## RAPPORT

Enquête publique concernant, pour la commune de Carnac, la modification n°3 du Plan Local d'Urbanisme et la modification n°1 de AVAP/SPR (Aire de mise en Valeur de l'Architecture et du Patrimoine valant Site Patrimonial Remarquable)

### 6.3.5.2 RP1 Le Castellic

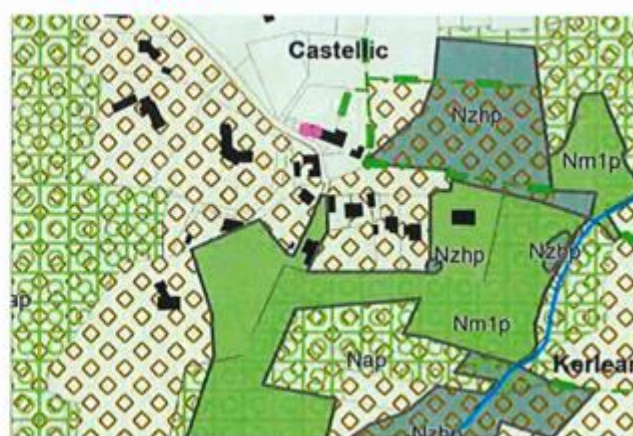
Résidents au Castellic (G673 et G1890), Monsieur et Madame Hamon signalent une incohérence entre les règlements graphiques PLU (Nm1p) et AVAP (PN). Leur observation vise une régularisation graphique préalable à un projet d'extension.

La réponse de la commune documentée par une visite sur site entérine cette incohérence.

EXTRAIT DU PLAN DE L'AVAP MODIFIÉ AVEC MISE A JOUR DE LA MASSE BOISÉE ET IMPLANTATION DE LA MAISON

### 6.3.5.3 RD3 Kerfraval

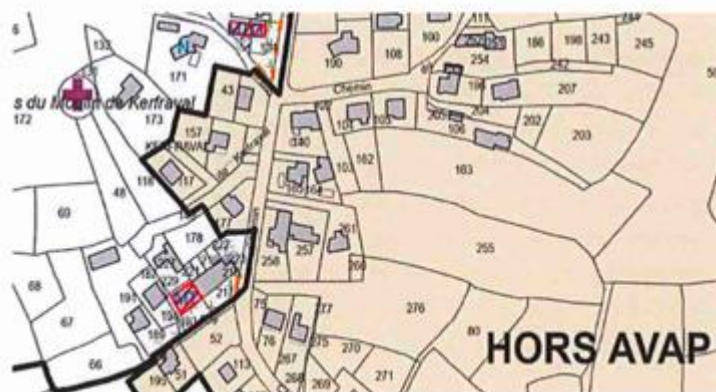
La demande exprimée traitait essentiellement d'un classement PLU Aap vs Ub.

**Réponse de la commune :** Il ne s'agit pas d'une incohérence entre PLU et AVAP, mais d'un choix établi à l'occasion d'une précédente révision de ne pas maintenir cette parcelle en zone constructible, considérant son caractère en frange de la zone d'urbanisation de Kerfraval présentant le caractère d'un espace agro-naturel.
